東海低レベル放射性廃棄物埋設事業所
第二種廃棄物埋設事業許可申請に係る
今後の対応方針について

2021年 10月 29日

日本原子力発電株式会社

図1-1 地下水移行による被ばく経路

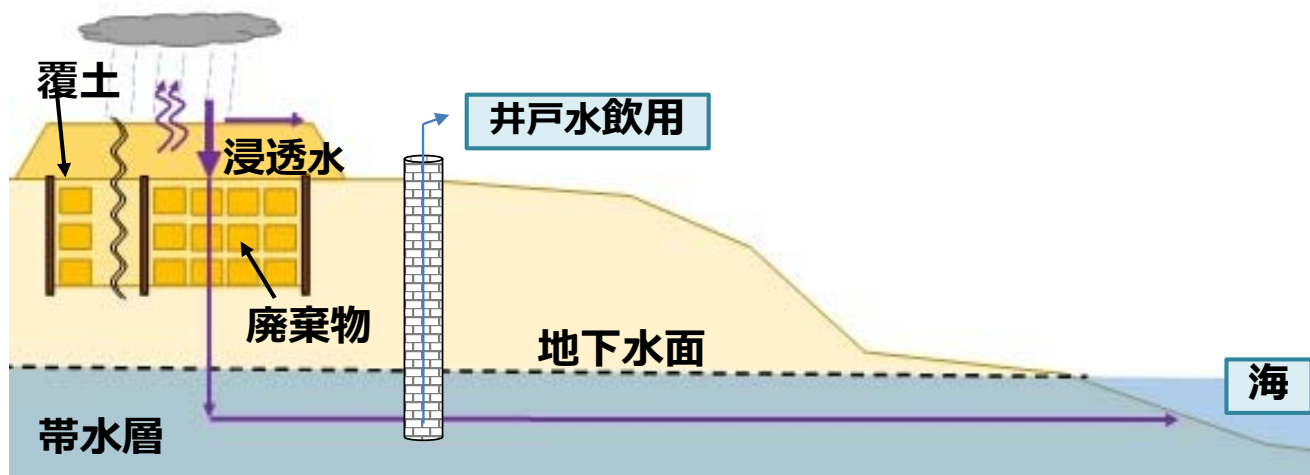
- 管理期間(約50年)終了後に井戸を掘削し、保守的に約50年後に埋設した廃棄物の放射性物質が全て流出するものとして、井戸水飲用に伴う線量評価を実施すると、塩素36の放射能濃度が高いため基準を満足できないのではないか。
- その対策として、廃棄物の放射エネルギーの低減、又は埋設施設に遮水シート等を設ける等の設備対応を行うことが必要ではないか。

- ✓ 2019年12月5日の第二種埋設施設許可基準の改正を踏まえて、覆土の低透水性を強化する設計変更を実施。
⇒ ページ3からページ5
- ✓ 塩素36濃度を過度に保守的に設定していた点について、分析値を踏まえて現実的な設定に見直しを実施。
⇒ ページ6

図1-2 埋設施設の断面図

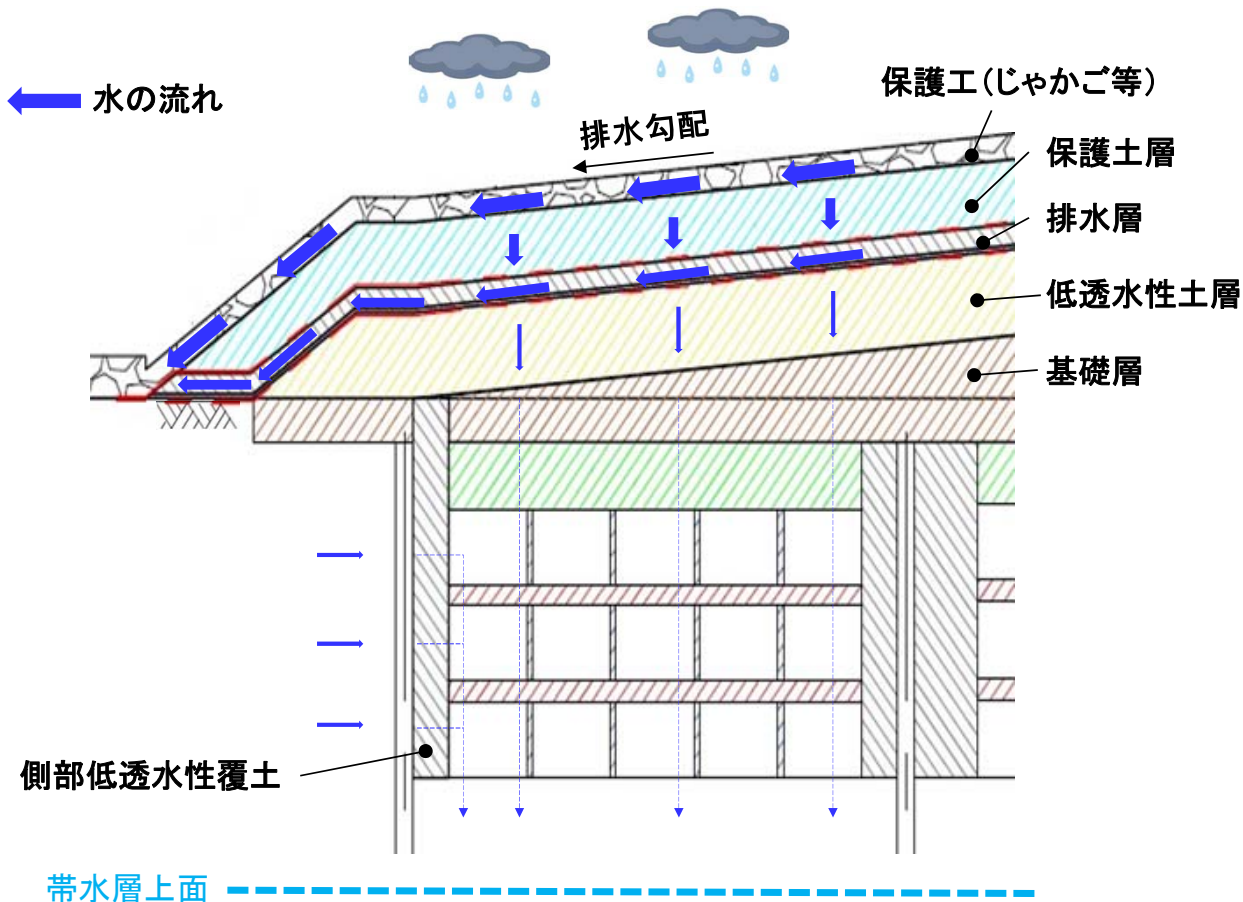
【基本方針】 覆土の設計にあたっては、海外の廃棄物処分場や国内の産業廃棄物処分場の性能(厚さ:50cm以上, 透水係数: 1×10^{-8} m/s以下)に比べて遜色のない設計とする。

- 最終覆土の低透水性土層(ベントナイト混合土)だけで目標の透水係数を達成できる材料と施工方法を検討する。
- 廃棄物埋設地周辺の土壤に含まれている水分の流入を抑制する観点から、埋設トレンチ側部に低透水性覆土(ベントナイト混合土)を設置する。
- 最終覆土及び側部低透水性覆土に用いる材料については、化学的安定性、変形追従性に優れた自然材料を基本に設計する。
- 最終覆土内に浸透した雨水等については、低透水性土層上面の排水層により排水するとともに、低透水性土層(ベントナイト混合土)により廃棄物埋設地内への浸透を抑制する。
- 保護工と排水層によって、雨水等による最終覆土の低透水性覆土の流出を抑制する。

図2-2 地下水等高線図

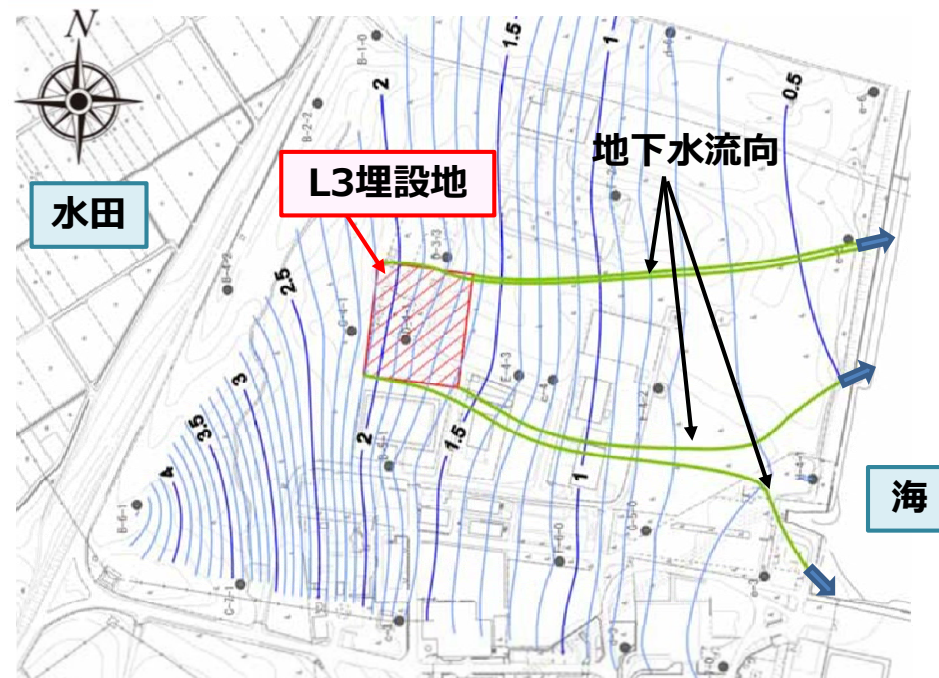
- 地下水は水位観測結果に基づき定常的に海側に流動しているとの説明を受けたが、土質の透水係数、降雨観測値、地質構造、マスバランス等を踏まえた総合的な水理場として、100%海側に流動していることを証明するか、又は海以外（水田）に流出した場合の評価を実施し線量基準を満たすことを説明すること。

- ✓ 規制庁殿の指摘を踏まえ、その説明性向上の観点から、地下水位観測結果のみならず地質構造等を考慮した、3次元地下水流動解析を実施し、地下水は海側へしか流れないことを確認。

⇒ 第十条第四号(水理)にて説明予定

- ✓ 他社の審査対応も踏まえて、仮に水田側に移行した場合を想定した評価も参考までに実施する。

⇒ 第十条 第四号(生活環境の設定)にて説明予定
